ÚZEMNÍ PLÁN MĚSTA BRNA

Textová část Odůvodnění

Kapitola 18 Rozhodnutí o námitkách (včetně odůvodnění)

Svazek Nb2 *(s osobními údaji)*

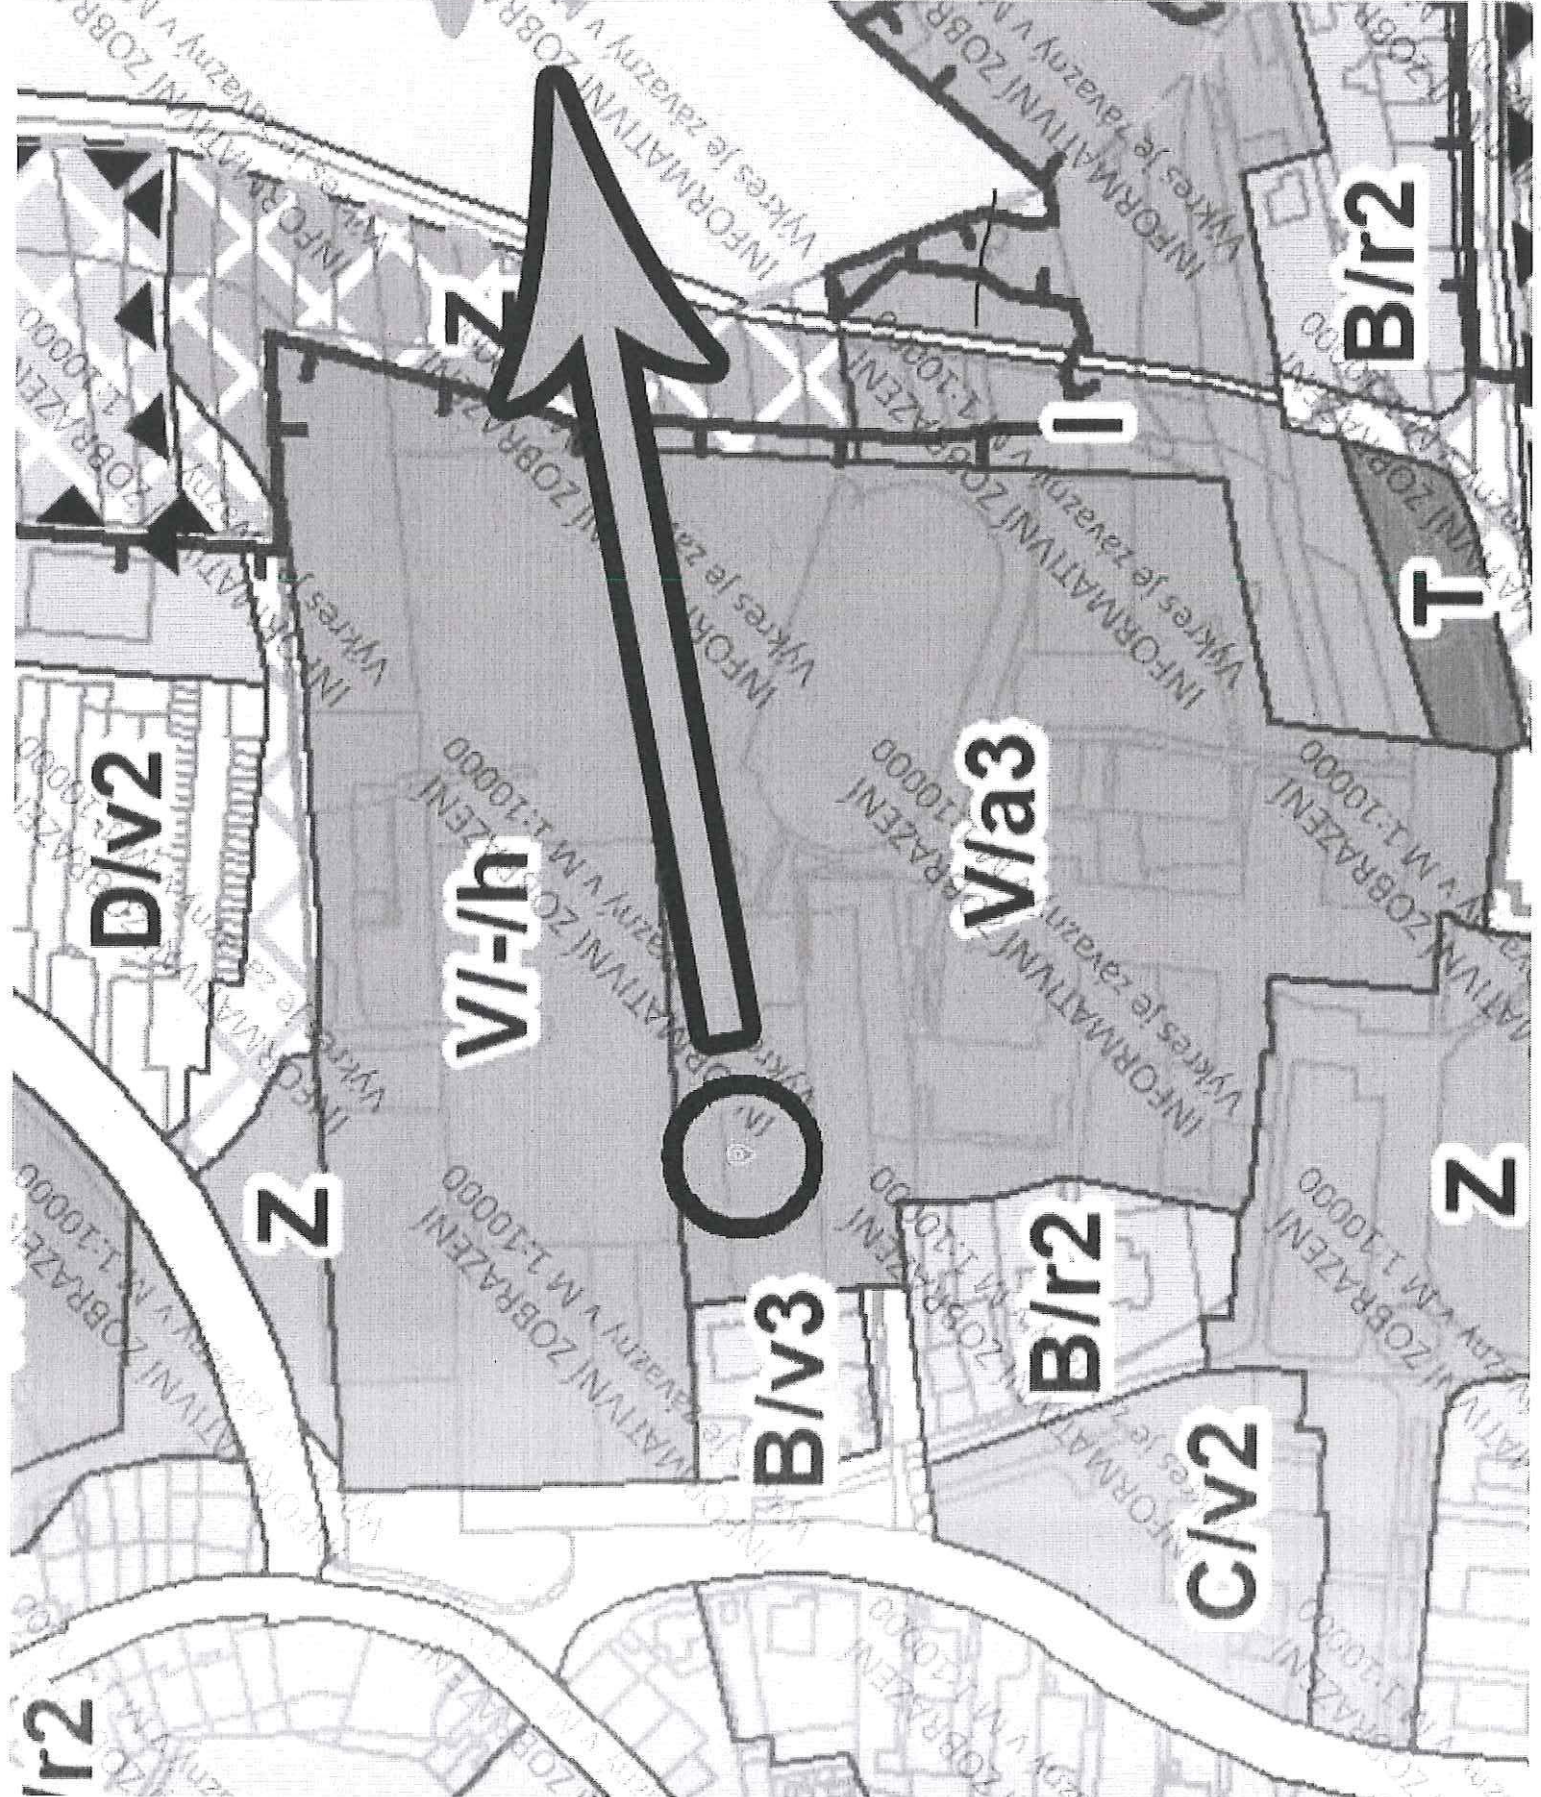
Podal jsem již jednu námitku s kompletním zdůvodněním proti navrženým změnám na výše uvedených pozemcích – a to dne 21.10.2019. A zatímco námitka zatím nebyla projednána, v aktuální verzi připravovaného Územního plánu města Brna – návrhu pro veřejné projednání došlo ke změně, které nerozumím. Plocha výše uvedených pozemků je stejně jako sousedící hřbitov vyznačena růžovou – magentovou barvou, která je vyhrazena pro označení „**ploch veřejné vybavenosti**“ - ale když kliknu na kterýkoliv z uvedených pozemků, popis zní: „**Název RZV: plocha bydlení**“. V čemž vidím rozpor, protože kliknutím na jakýkoliv jiný bod v růžové ploše po celém Brně, objevil se vždy text „**Název RZV: plocha veřejné vybavenosti**“. Dotázal jsem se telefonicky Ing. Arch. Moniky Jaškové z OÚPR na její interpretaci tohoto rozporu a ona mi potvrdila, že je tam nesoulad, chyba, a vyzvala mne k podání námítky. Paní architektka souhlasila, že se mohu na ni odvolat - tedy takto činím a prosím o vyjasnění tohoto rozporu, abych mohl správně reagovat na danou změnu. Děkuji.

Námitka nesměřuje k oficiální (tištěné) verzi návrhu ÚPmB.

Podatel zřejmě poukazuje na chybu v mapové aplikaci k návrhu ÚPmB. Chyba byla odstraněna a pozemky p. č. 4105/1, 4105/2, 4105/13, 4109/5, vše k.ú. Komín, byly v mapové aplikaci návrhu pro veřejné projednání správně označeny jako "Plocha veřejné vybavenosti" a jde tedy o plochy určené pro veřejnou vybavenost.

V daném území došlo na základě pokynu místní samosprávy městské části Brno- Komín k úpravě návrhu spočívající ve snížení výškové úrovně, z výškové úrovně 3 na výškovou úroveň 2. Došlo také ke změně struktury z v=volná na r=rezidenční nízkopodlažní, výsledná plocha je tedy smíšená obytná všeobecná SU.R2.

Přípomínka číslo 1 (zákres)

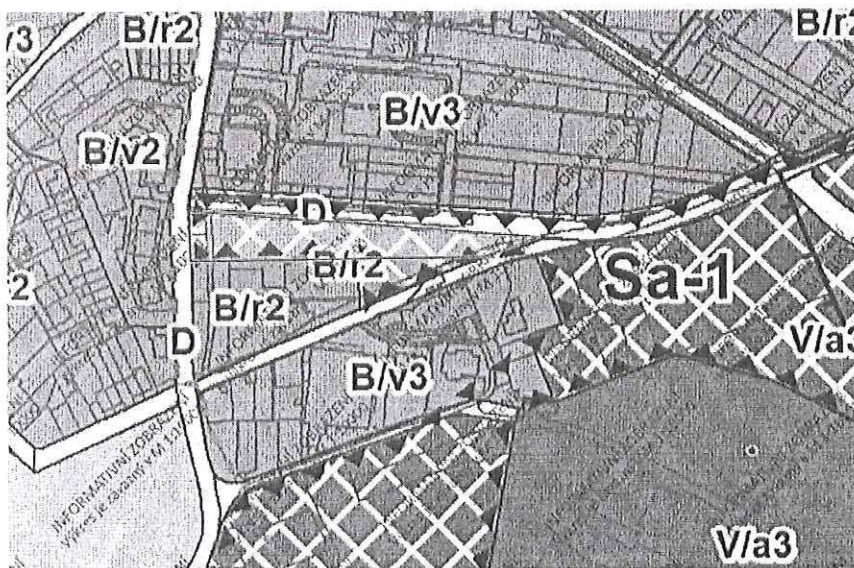
Textová část odůvodnění na str. 139 uvádí podmínku vybudování veřejného prostranství s hřištěm pod ulicí Menšíkova. Tato plocha by měla být jednoznačně v grafické části označena jako plocha městské zeleně "Z". Nutnost veřejných prostranství a střištní zeleně je z odůvodnění zřejmá, navrhovat další plochu bydlení "B/r2" není na uvedeném městském pozemku v zájmu obyvatel Sadové.

Přípomínka číslo 1 (zářres)

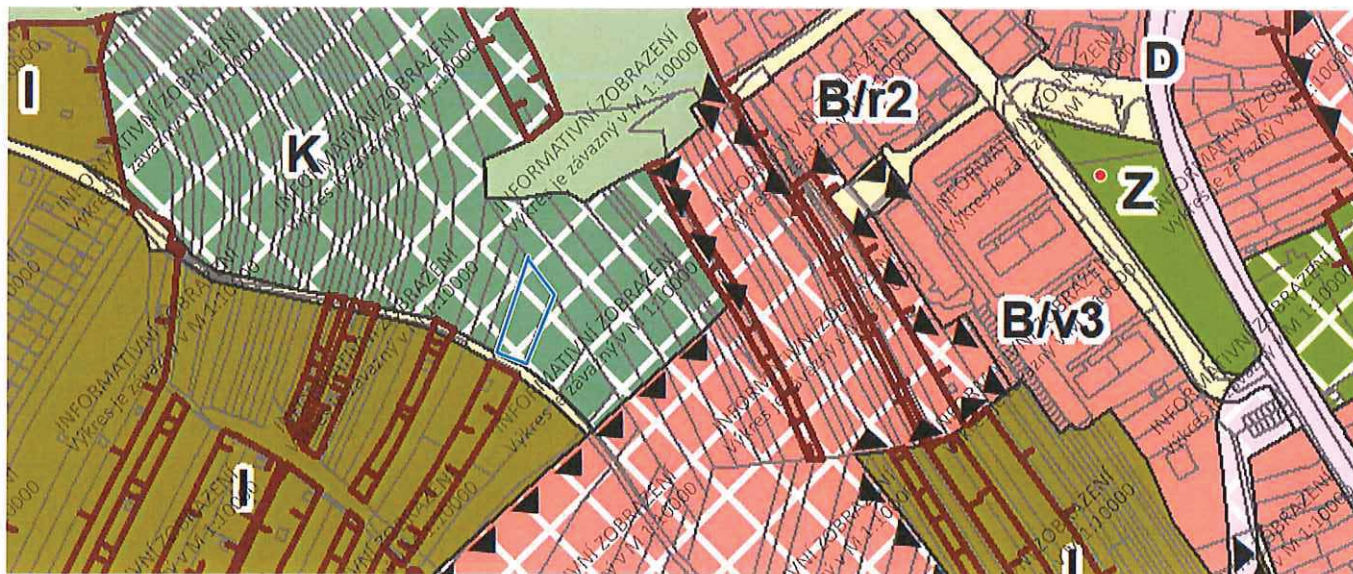
Tímto Vás prosím o zohlednění mé žádosti.
 Předem děkuji Josef Vacek, občan Obřan

Námítka číslo 1 (zákres)

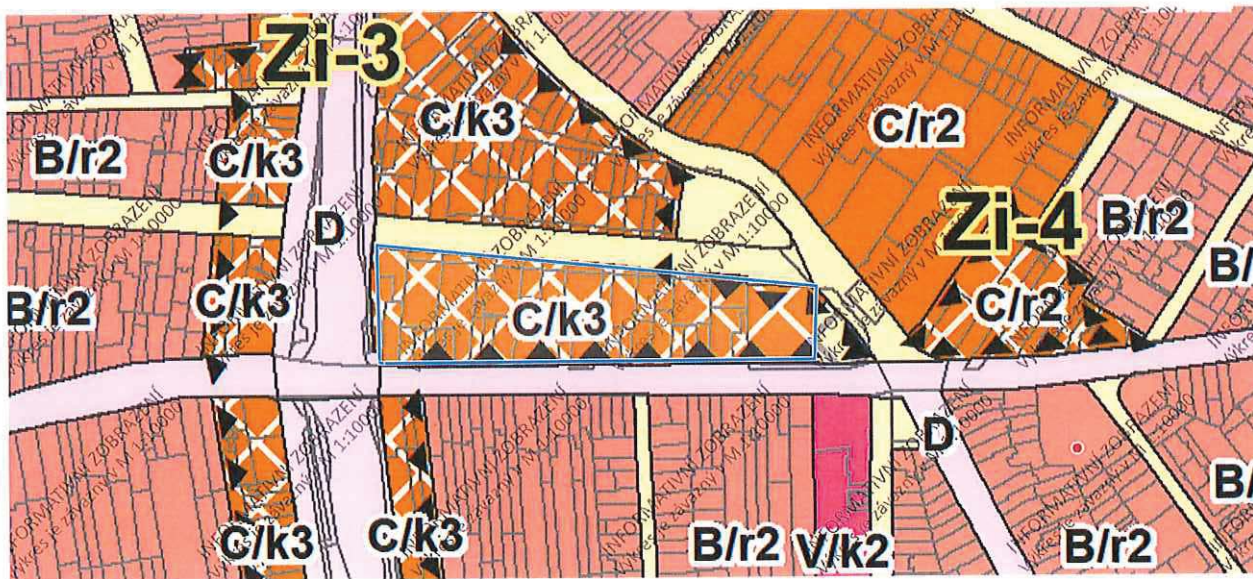
Dobrý den,
 jako majitel pozemků parc. č. 5440; 5437; 5438/1,2 a aktuálně probíhá směna, kdy získáme pozemek parc.č. 5441 (schváleno zastupitelstvem MMB dne 21.4.2020), žádáme o změnu z C/k3 na B/k4, děkuji Ing. Libor Velecký, jednatel společnosti IGLV Reality s.r.o.

Námítka číslo 1 (zákres)

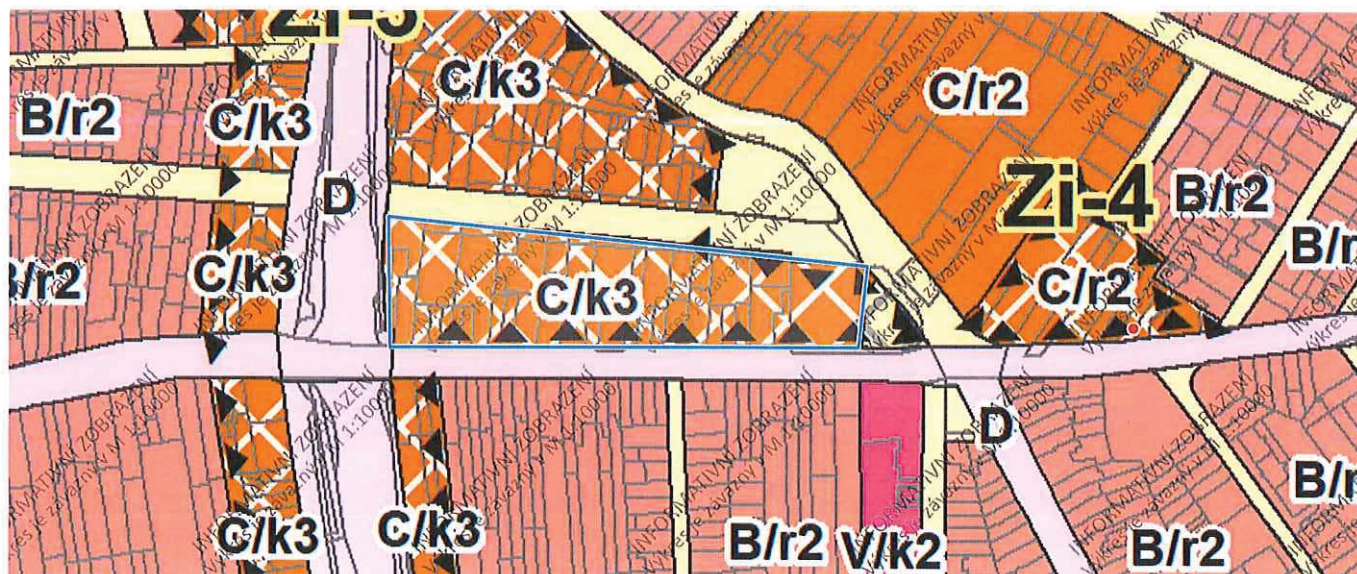
Dobrý den,
jako majitel pozemků parc. č. 5444/3; 5442; 5444/1,2; 5443/1,2; 5439/1,2 žádám o změnu z C/k3 na B/k4, děkuji Ing. Libor Velecký, jednatel společnosti BD Klementina s.r.o.

Námítka číslo 1 (zákres)

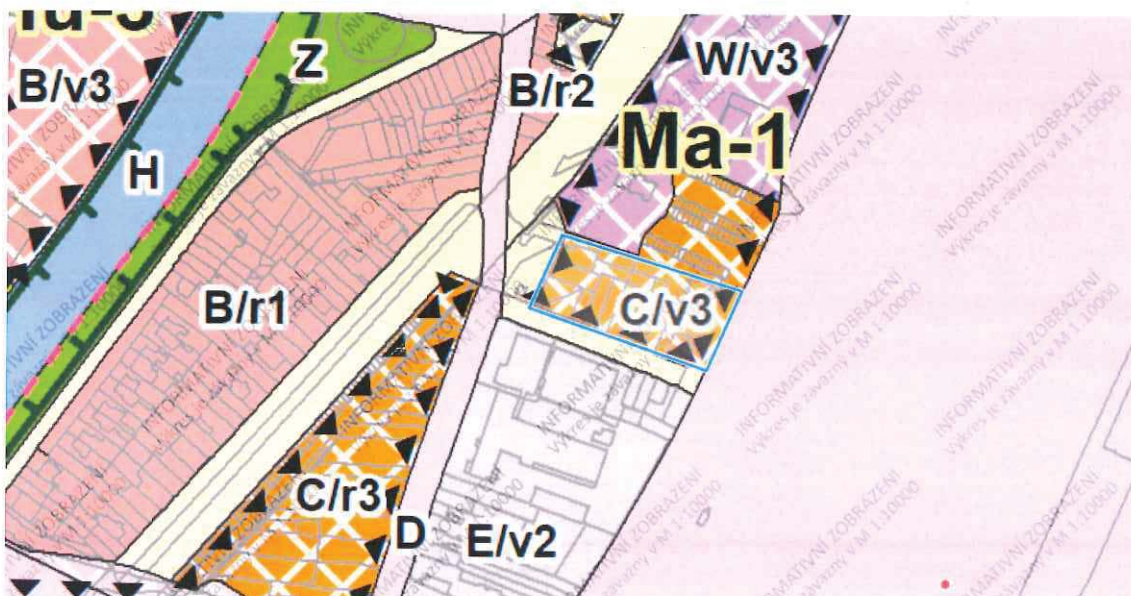
Dobrý den, vznáším námítku proti připravovanému návrhu Územního plánu města Brna týkajícího se silničního propojení Obřan a Lesné, které je nazváno na Souhrnném výkresu dopravy – Ob/1, na Výkresu veřejně prospěšných staveb – Vy/D/0267. Jako obyvatel Obřan a majitel pozemků, přes které plánujete vést tuto silnici se ohrazuji proti tomuto návrhu z těchto důvodů:

- 4) Přístupová komunikace do území na ulici Mateř je v současném stavu naprosto kapacitně nedostačující pro jakékoliv navyšování intenzity stávající zástavby. Jedná se o vozovku obousměrnou se šířkou 4,5 m, přičemž míjení protijedoucích vozidel je možné ve výhybnách. Komunikace je už nyní nad svoji kapacitu využívána i nákladními vozidly pro obsluhu skladových areálů v ploše E/v2. Z těchto důvodů považujeme navrhovaný rozsah určení plochy C/v3 jako neodůvodnitelný zásah do osobního vlastnictví. Rovněž sdělujeme, že většina majitelů v této lokalitě bydlí už desítky let a nehodlají na tomto stavu nic měnit. Naše domy v žádném případě nejsou ani na prodej, ani nejsou určeny k demolici.

Námítka číslo 1 (zákres)

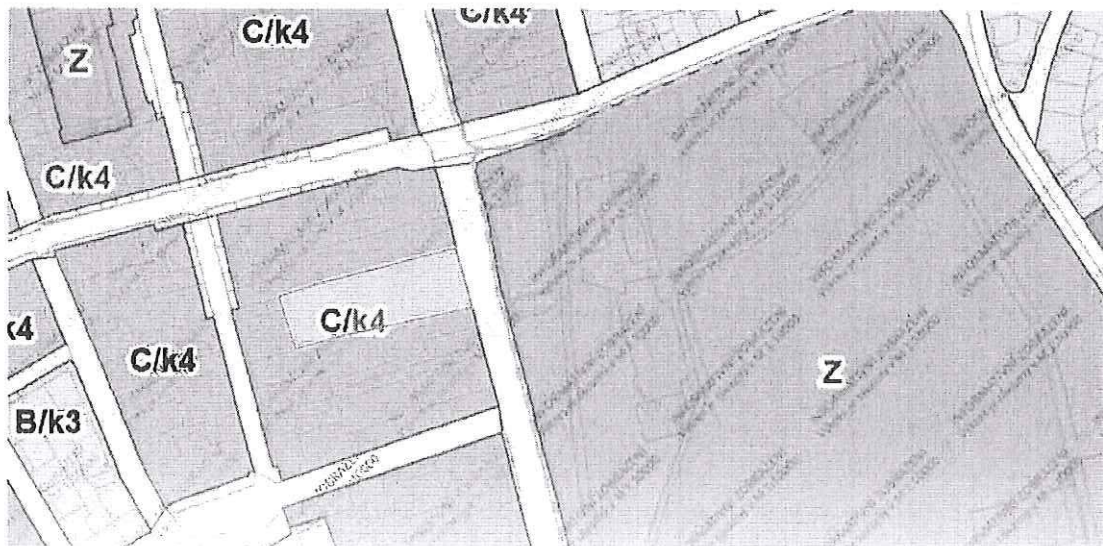
Navrhované výškové omezení blokuje investory a vlastníky pozemků a neumožňuje rozvoj lokality. Tyto pozemky jsou mimo hranice pásma výškové regulace. Lokalita dle našeho názoru umožňuje výškovou zástavbu až 12 NP. Tato výšková úroveň odráží zájem dotčených vlastníků nemovitostí na dlouhodobě životaschopné využití svých pozemků a z povinných panoramatických pohledů na vedutu města nebude narušovat horizonty ani historické dominanty a chráněné krajinné prvky.

Námítka číslo 1 (zákres)

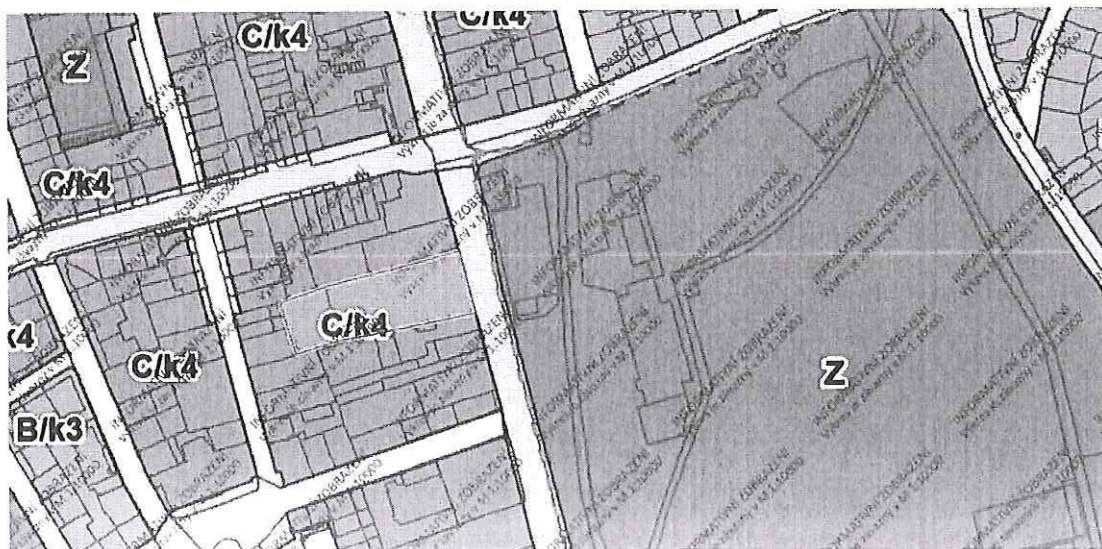
Navrhované výškové omezení blokuje investory a vlastníky pozemků a neumožňuje rozvoj lokality. Tyto pozemky jsou mimo hranice pásma výškové regulace. Lokalita dle našeho názoru umožňuje výškovou zástavbu až 12 NP. Tato výšková úroveň odráží zájem dotčených vlastníků nemovitosti na dlouhodobě životaschopné využití svých pozemků a z povinných panoramatických pohledů na vedutu města nebude narušovat horizonty ani historické dominanty a chráněné krajinné prvky.

Přípomínka číslo 1 (zákres)

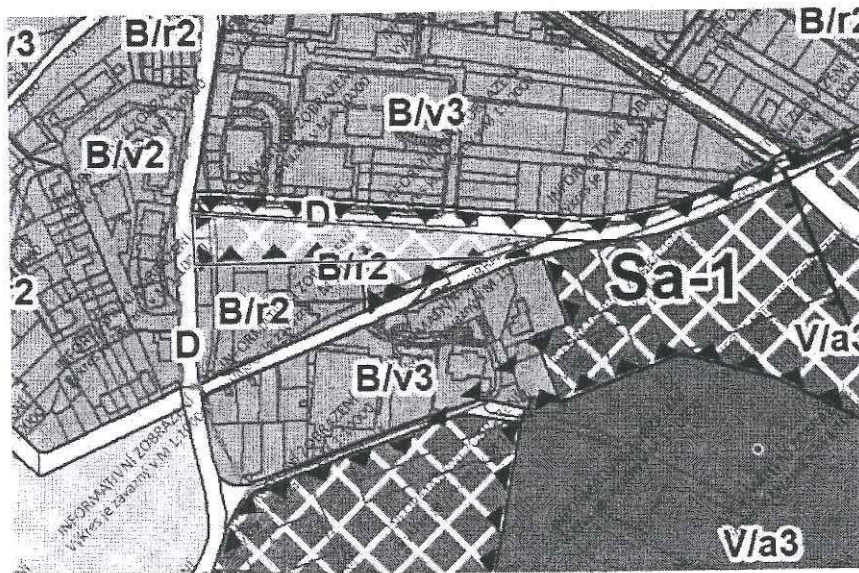
Textová část odůvodnění na str. 139 uvádí podmínku vybudování veřejného prostranství s hřištěm pod ulicí Menšíkova. Tato plocha by měla být jednoznačně v grafické části označena jako plocha městské zeleně "Z". Nutnost veřejných prostranství a sídlištní zeleně je z odůvodnění zřejmá, navrhovat další plochu bydlení "B/r2" není u uvedeném městském pozemku v zájmu obyvatel Sadové.

Námítka číslo 1 (zákres)

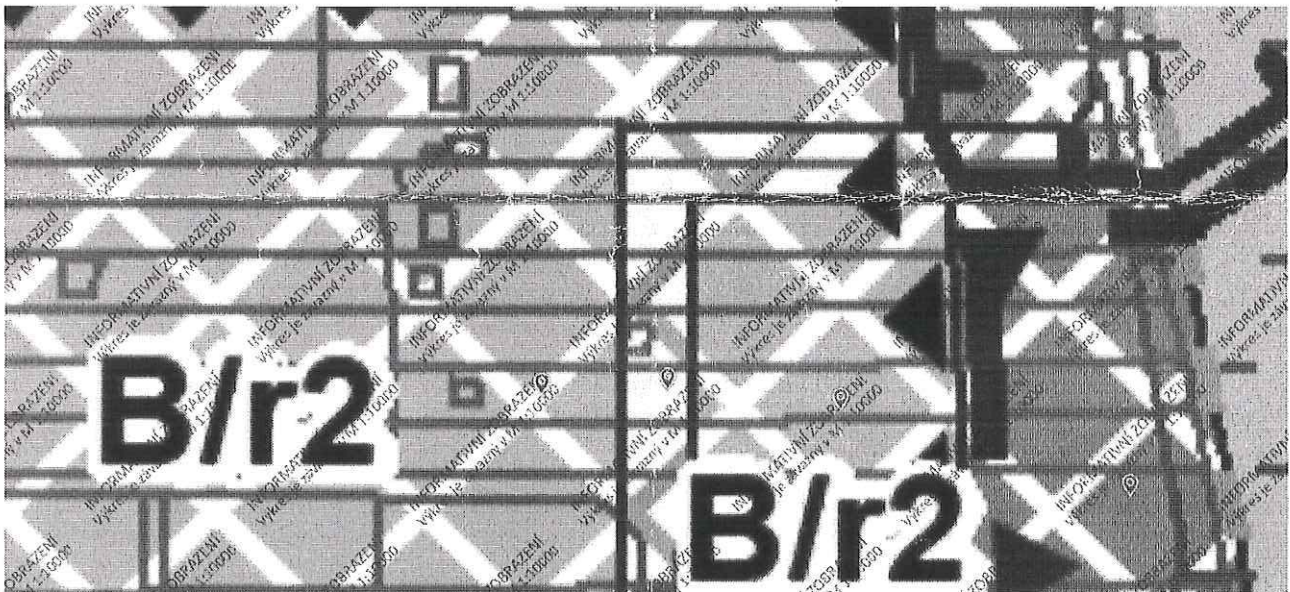
Nesouhlasím s komunikací na mém pozemku.

Námítka číslo 1 (zákres)

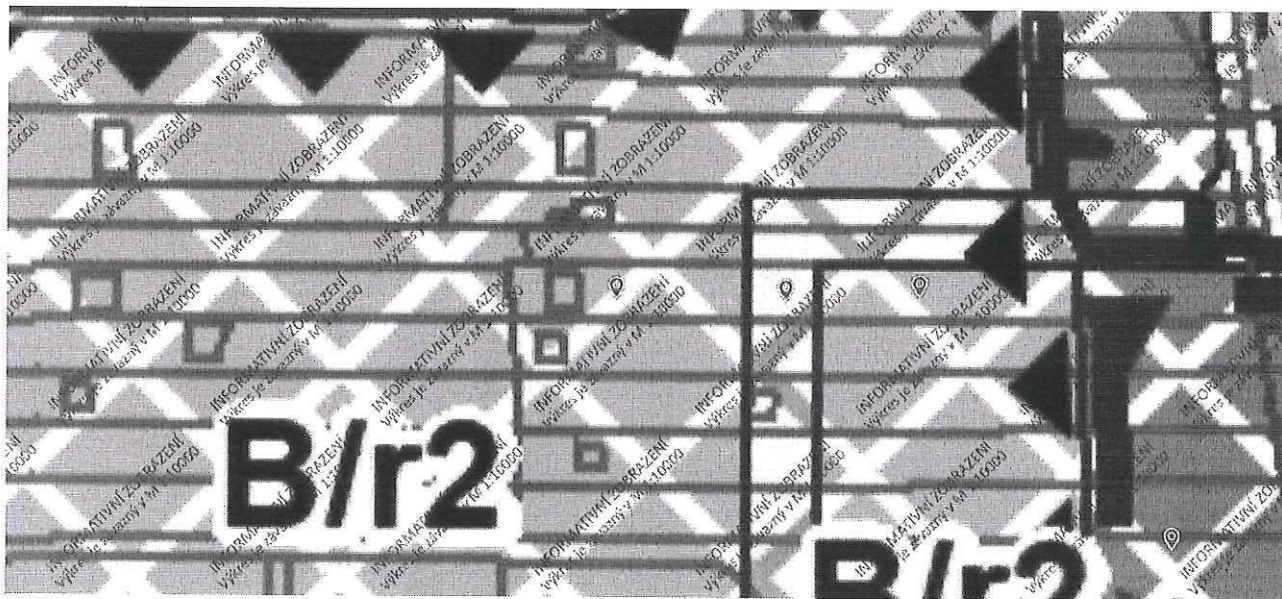
Nesouhlasím s komunikací na mém pozemku.
